# 志賀原子力発電所2号炉 敷地の地質・地質構造について

敷地内断層の活動性評価  
(コメント回答)

2023年2月9日  
北陸電力株式会社

敷地における分析結果と文献に基づく粘土鉱物の $Al_2O_3$ と $Fe_2O_3$ の含有量

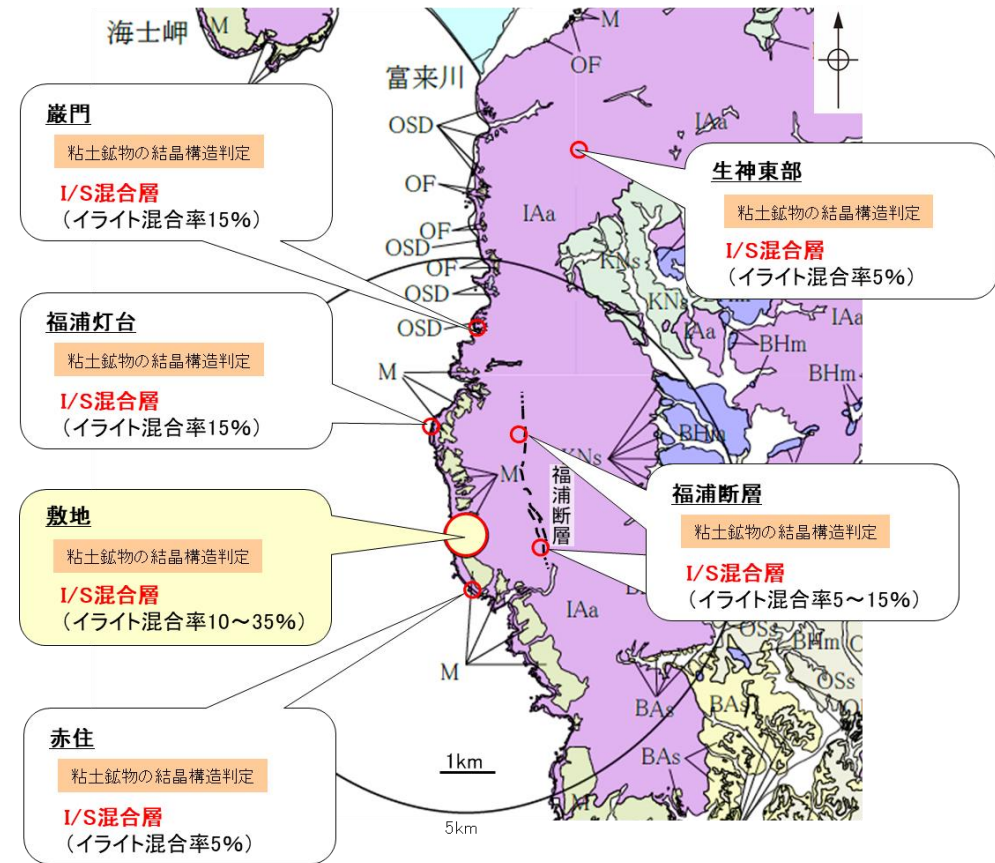
敷地の粘土鉱物のEPMA分析の結果、AlとFeの含有量の違いが生じた原因の考察について、より具体的に記載すること。

- 敷地のI/S混合層における $Al_2O_3$ 、 $Fe_2O_3$ の含有量は、複数の集団には分かれられないものの、漸移的な分布を示す(左下図)。これについて、以下の通り考察した。
- ・文献調査(吉村, 2001; Deer et al., 2013 など)によれば、変質作用により生成される粘土鉱物について、場所によりその化学組成が異なる原因は、主に ①温度、②母岩や母材の性質、③反応する溶液(間隙水や熱水)の性質、の違いによるものと考えられる。
  - ・①温度については、I/S混合層が敷地周辺にも広く認められ、敷地周辺一帯が同じような環境下で変質を被ったと考えられることや(次頁)、敷地が少なくとも曹長石化するような高温の熱水の影響は受けていないことから(次々頁)、これらは同程度の温度環境で生成したと考えられる。
  - ・②母岩や母材の性質については、試料採取位置の母岩が共通して別所岳安山岩類からなり、敷地の安山岩の既往の分析結果に基づけば大きな組成のばらつきは認められないことから(P.11)、母岩や母材の性質に大きなばらつきはないと考えられる。
  - ・以上のことを踏まえると、敷地のI/S混合層における $Al_2O_3$ 、 $Fe_2O_3$ の含有量が漸移的な分布を示すことは、③反応する溶液(間隙水や熱水)の性質※1にばらつきがあったことを反映している可能性が考えられる。

○敷地の粘土鉱物のEPMA分析結果におけるAlとFeの含有量の違いは、これらの粘土鉱物が形成される際に、反応する間隙水や熱水の性質※1にばらつきがあったことを反映している可能性が考えられる。

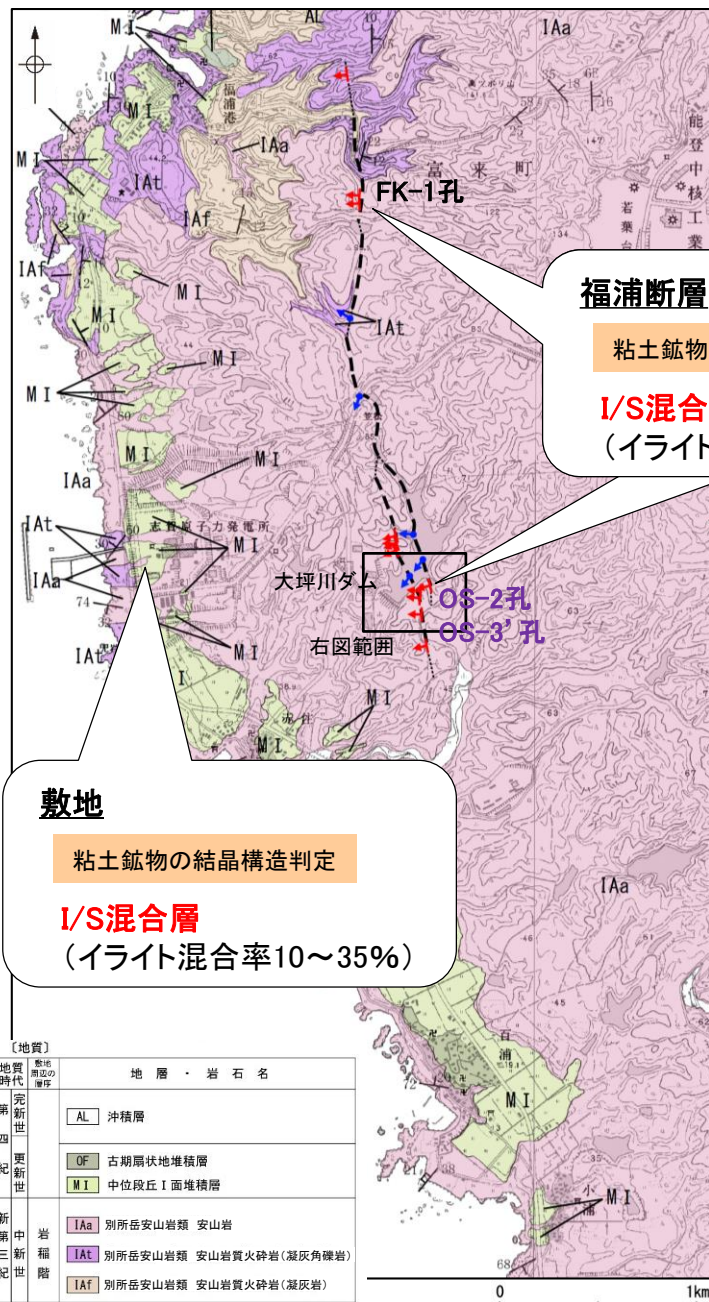
FK-1孔のイライト混合率が敷地の粘土鉱物(I/S混合層)に比べて小さいことについて、福浦断層の粘土鉱物のXRD分析データを追加し、データに基づく考察を加えること。

○福浦断層で実施したXRD分析の結果、I/S混合層(FK-1孔:イライト混合率5%)が確認された。ただし、分析結果はFK-1孔のみであったことから、データの客観性向上を目的に福浦断層南部(OS-2孔, OS-3'孔)でXRD分析を行い、結晶構造判定を実施した。

○その結果、いずれもI/S混合層(OS-2孔:イライト混合率15%, OS-3'孔:イライト混合率5%)であると判定された(次頁, 次々頁)。FK-1孔, OS-3'孔は敷地のI/S混合層(イライト混合率10~35%)と比べてイライト混合率が小さいが、OS-2孔は敷地と同程度の混合率である。

○以上のことから、福浦断層全体のイライト混合率が敷地よりも小さい傾向は認められず、敷地周辺一帯は同じような温度環境下\*で変質を被ったと判断した。

福浦断層\_OS-2孔

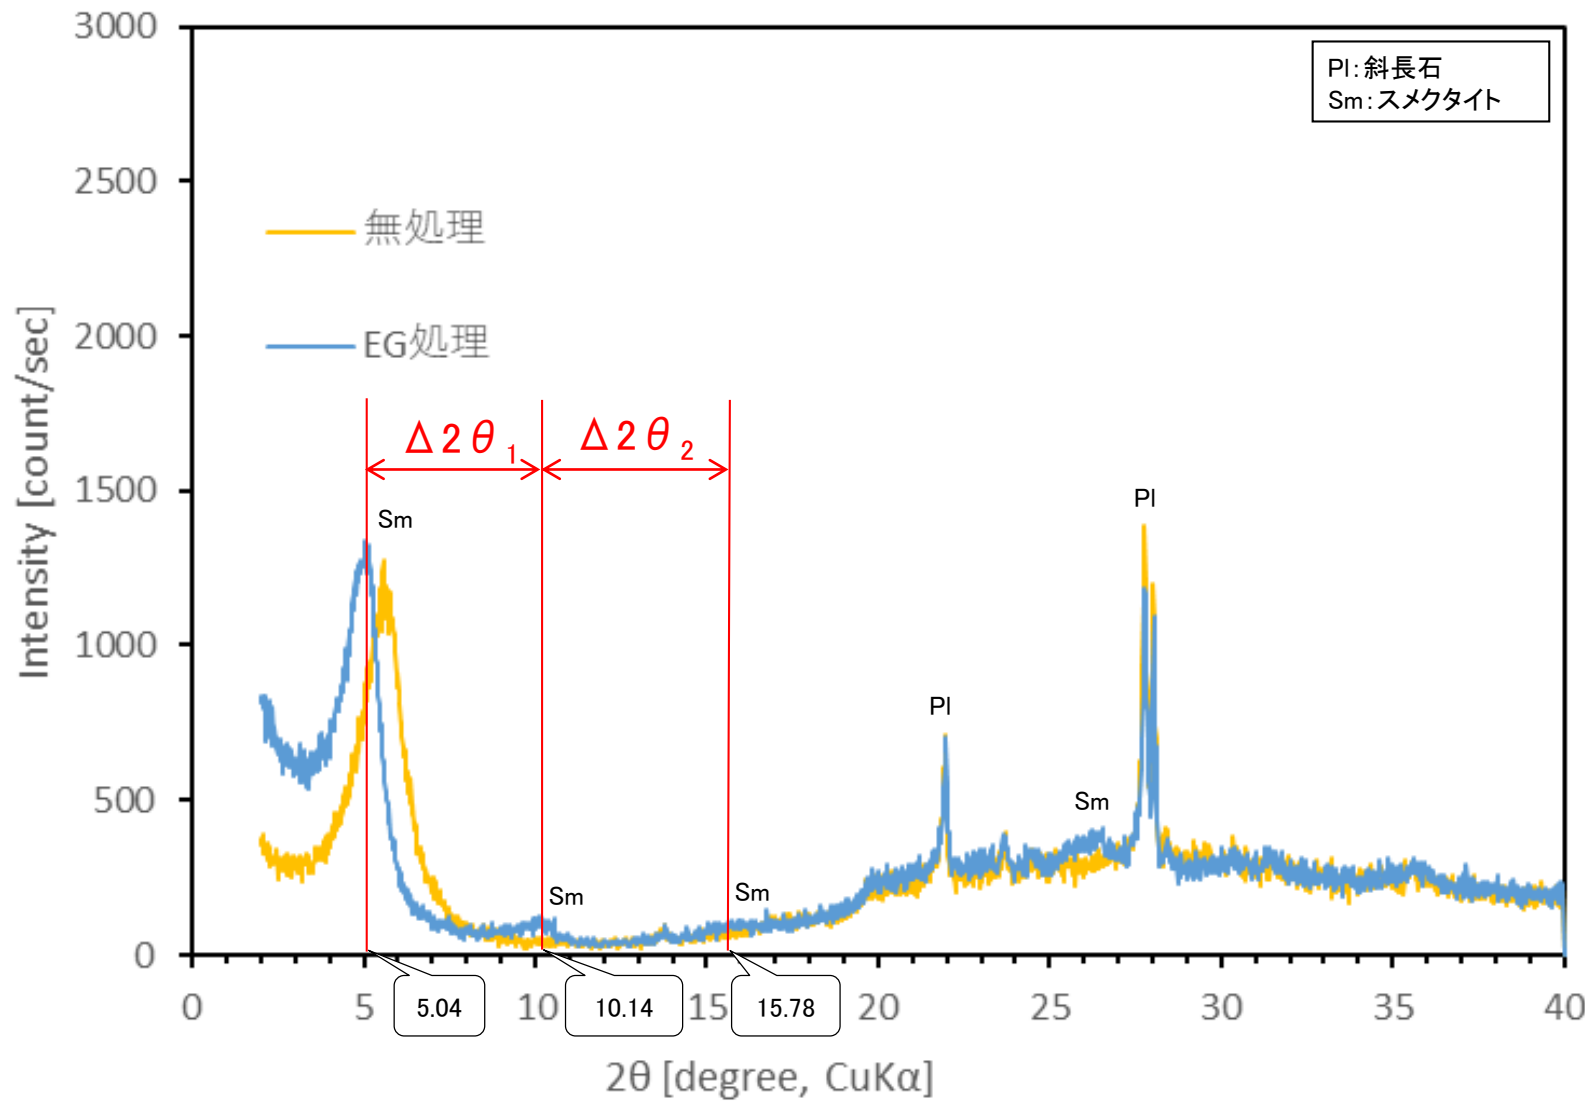
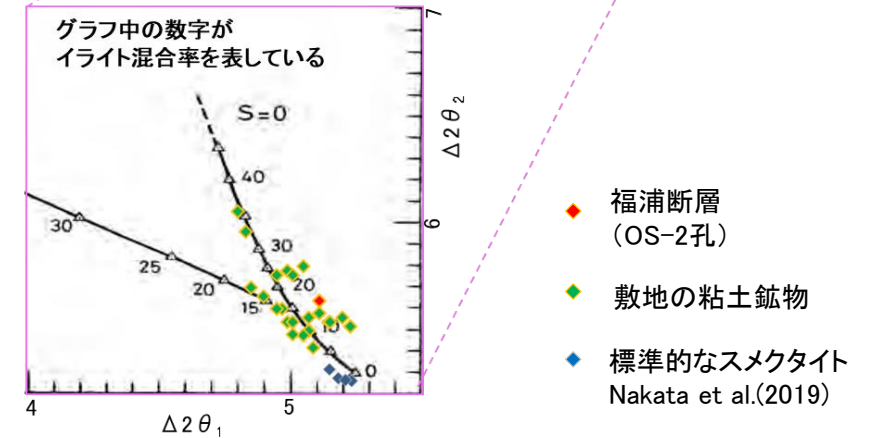
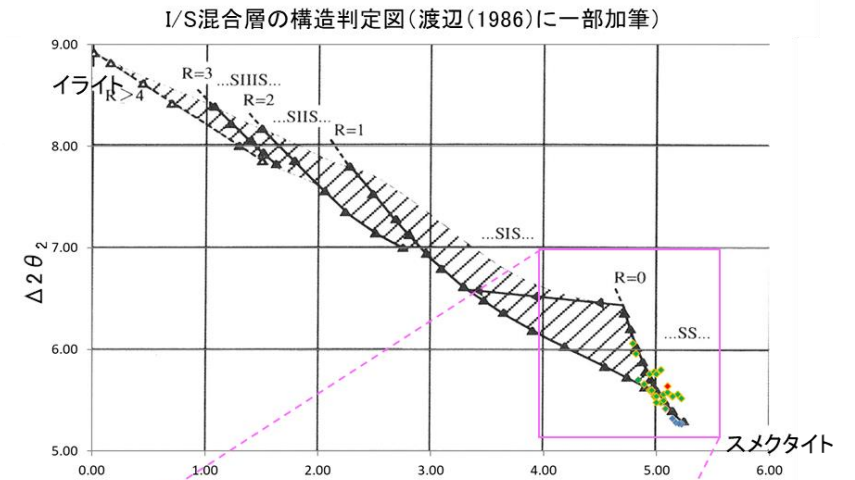
No	コメント	回答概要
130	FK-1孔のイライト混合率が敷地の粘土鉱物(I/S混合層)に比べて小さいことについて、福浦断層の粘土鉱物のXRD分析データを追加し、データに基づく考察を加えること。	<ul style="list-style-type: none"><li>・福浦断層のイライト混合率はFK-1孔のXRD分析のみで評価していたが、データの客観性向上を目的に福浦断層南部(OS-2孔, OS-3'孔)で追加のXRD分析を行い、結晶構造判定を実施した。</li><li>・その結果、福浦断層全体のイライト混合率が敷地よりも小さい傾向は認められず、敷地周辺一帯は同じような温度環境下で変質を被ったと判断した。</li></ul>

・OS-2孔の粘土鉱物でXRD分析による結晶構造判定を実施した結果、この粘土鉱物はI/S混合層であると判定した。

渡辺(1986)によるI/S混合層構造判定	I/S混合層(R=0)
渡辺(1981)によるイライト混合割合	イライトが15%程度混合

### <CT画像観察>

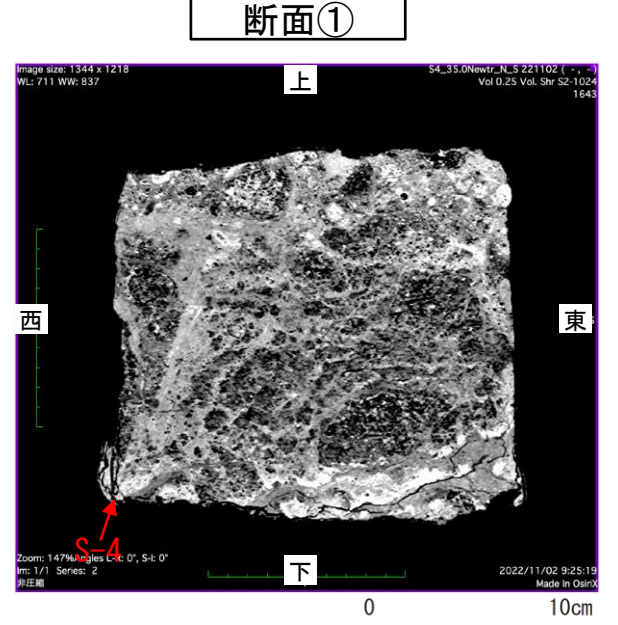
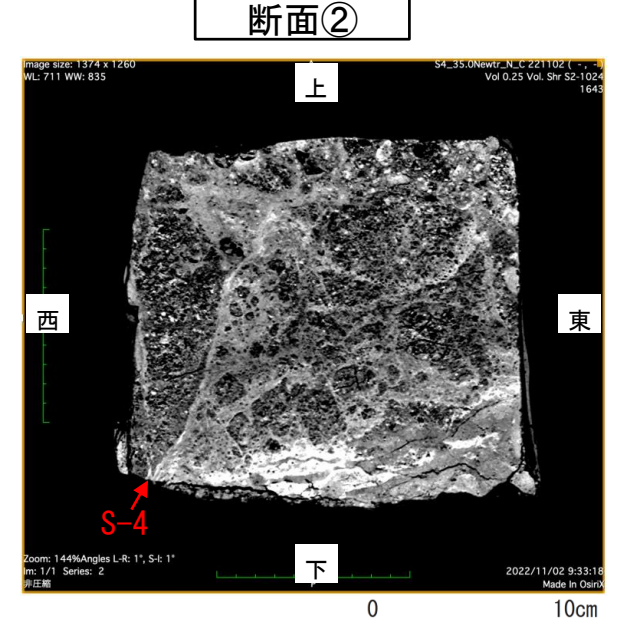
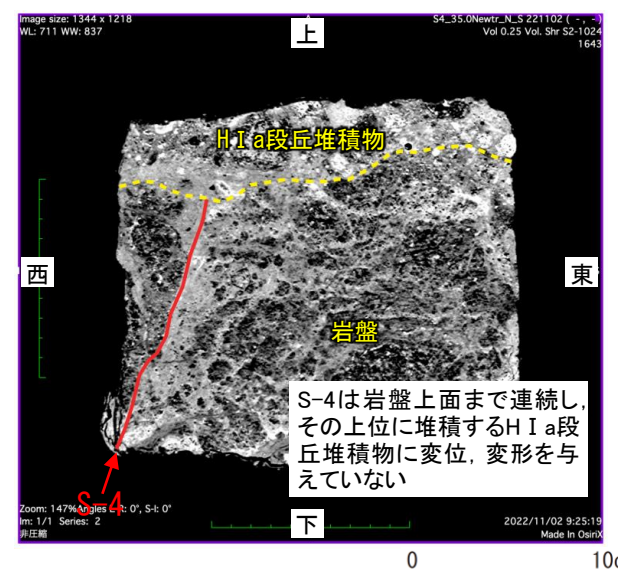
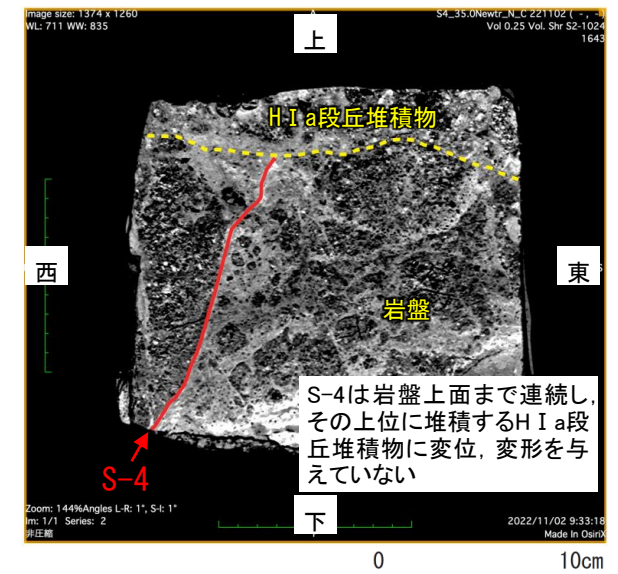
35m盤トレンチの新北面において、ブロックサンプリング等を実施し、断層が岩盤上面まで達しているか確認し、当該地点で上載地層法が適用可能か検討すること。

○35m盤トレンチの旧北面では岩盤上面から約1m区間でS-4が不明瞭であったことから、その北東側で追加掘削(次頁)を行ったところ、新北面では明瞭なS-4がより上方まで連続していることが確認されたが、岩盤上面から約15cm区間でS-4が不明瞭であった(第1049回審査会合及び第2回現地調査で説明)。  
 ○そこで、今回、このS-4が岩盤上面で不明瞭となっている区間において、ブロックサンプリングを実施し、その内部状況をCT画像により詳細に観察した。  
 ○CT画像観察の結果、S-4は岩盤上面まで連続し、その上位に堆積するH I a段丘堆積物に変位、変形を与えていないことを確認した。  
 ○さらに、掘り込み後の壁面においても、目視観察レベルで同様な状況を確認した。

○CT画像観察及び掘り込み後の壁面の観察の結果、S-4は岩盤上面まで連続して認められ、その上位のH I a段丘堆積物に変位・変形を与えていないことを確認したことから、当該地点の上載地層法データを、S-4の活動性評価の根拠として用いることとする。

# 【破碎部と鉱物脈の関係(福浦断層 大坪川ダム右岸北道路)(1/2)】

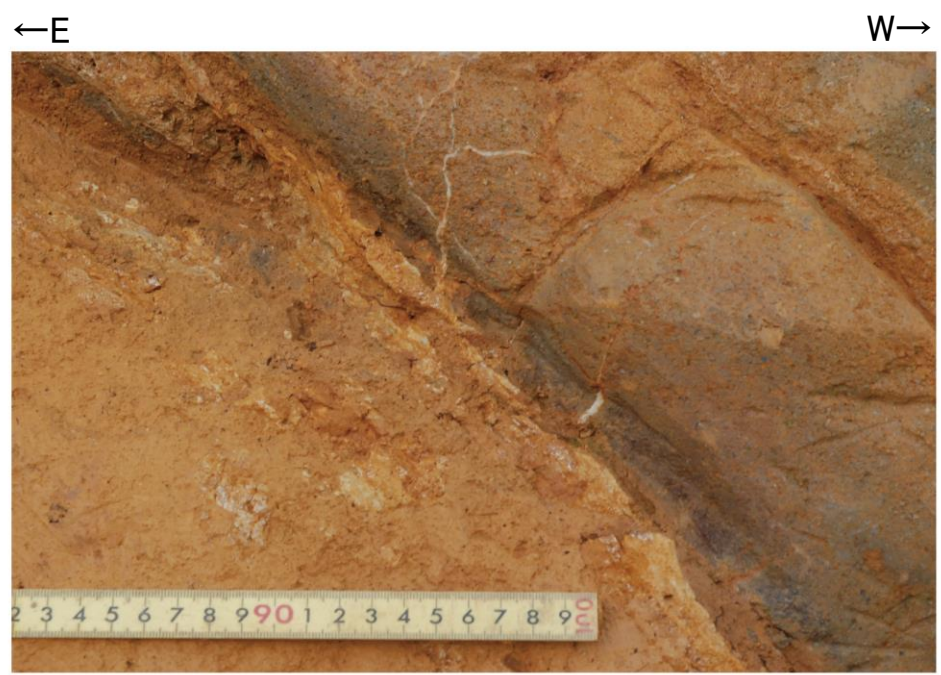
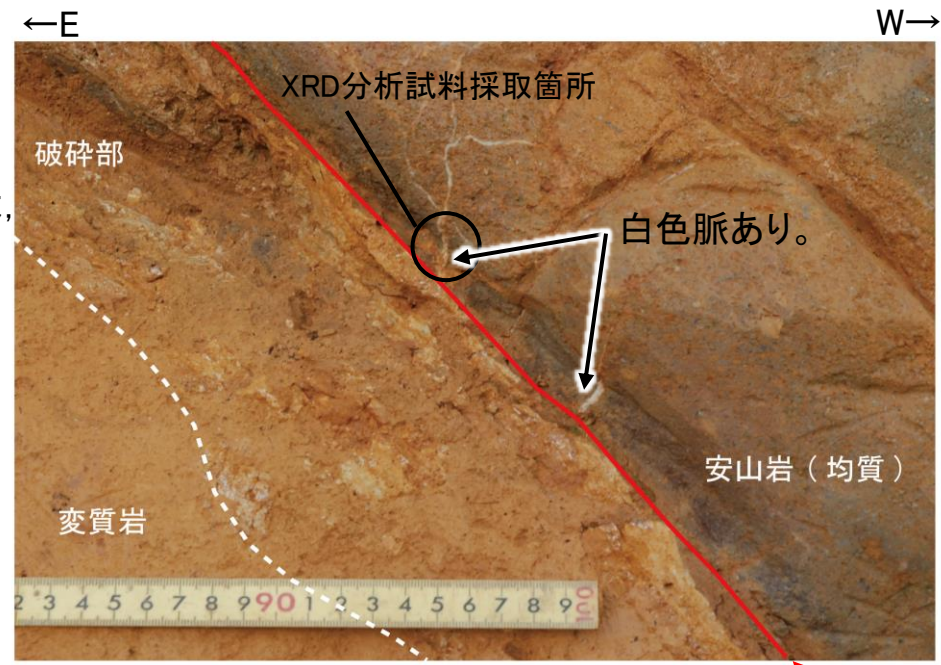
No	コメント	回答概要
132	福浦断層の大坪川ダム右岸北道路法面・南道路底盤において、敷地内断層と異なる点として、白色脈が断層によって切られている状況の観察結果を示すこと。	<ul style="list-style-type: none"><li>・敷地内断層と福浦断層の破碎部性状が異なるデータを拡充するために、大坪川ダム右岸北道路法面・南道路底盤において、白色脈と断層との関係についての観察を行った。</li><li>・敷地内断層では破碎部中に鉱物脈が確認され、鉱物脈に変位・変形は認められないのに対し、震源として考慮する活断層では母岩に認められる鉱物脈は主せん断面や破碎部に切られており、鉱物脈に変位・変形が認められる。</li><li>・これは、敷地内断層では鉱物脈の生成以前に断層活動があり破碎部が形成したと判断されるのに対し、震源として考慮する活断層では鉱物脈の生成後に断層活動があったことを示す。</li><li>・以上より、敷地内断層は震源として考慮する活断層と異なる破碎部性状を有しており、敷地内断層の最新活動はI/S混合層の生成以前と評価したものと整合する。</li></ul>

断層上盤の母岩である安山岩(均質)には、幅数mmの白色脈が認められる。この白色脈は、いずれも福浦断層の明瞭で平滑な主せん断面で途切れており、破碎部中には分布しない。

・母岩に認められる鉱物脈(白色脈)は、いずれも主せん断面で途切れることから、鉱物脈は主せん断面に切られていると判断した。

X線回折チャート(定方位)

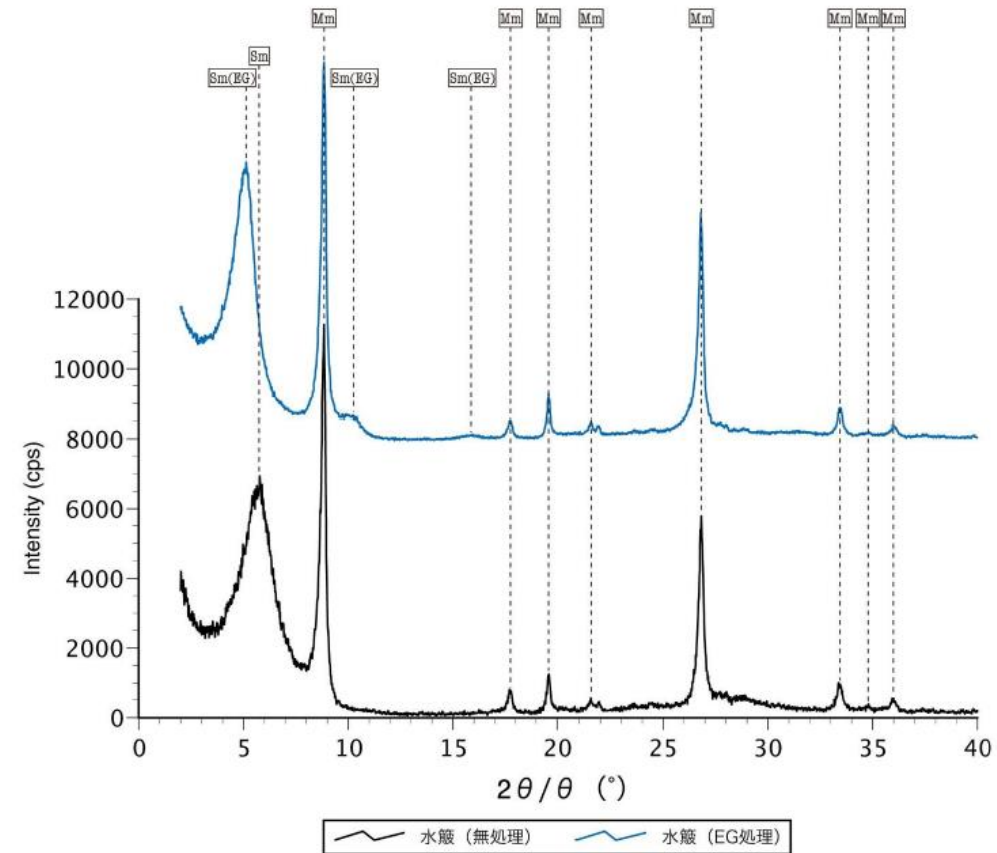
大坪川ダム付近のボーリングコアで認められる青色の物質(セラドナイト)のK-Ar年代分析データを資料に添付すること。

- 敷地近傍(F-1' 孔)で確認された緑灰色の粘土鉱物について、敷地の変質鉱物の生成環境に関する評価との関係を確認するため、以下の分析・調査を行った。
- XRD分析の結果、緑灰色の粘土鉱物はセラドナイトであることを確認した(下図)。
- 文献調査の結果、Odin et al.(1988)は、酸素同位体温度計から求められたセラドナイトの生成温度は6~84°Cとしている(次頁)。
- K-Ar年代分析の結果、緑灰色の粘土鉱物(セラドナイト)のK-Ar年代値は11.8±0.4Maを示す(下表)。

- 上記の調査の結果、セラドナイトとI/S混合層はいずれも50°C以上で生成し、K-Ar年代値もほぼ同じ値を示すことから、敷地近傍のセラドナイトとI/S混合層はほぼ同様な温度環境で生成したと判断した。
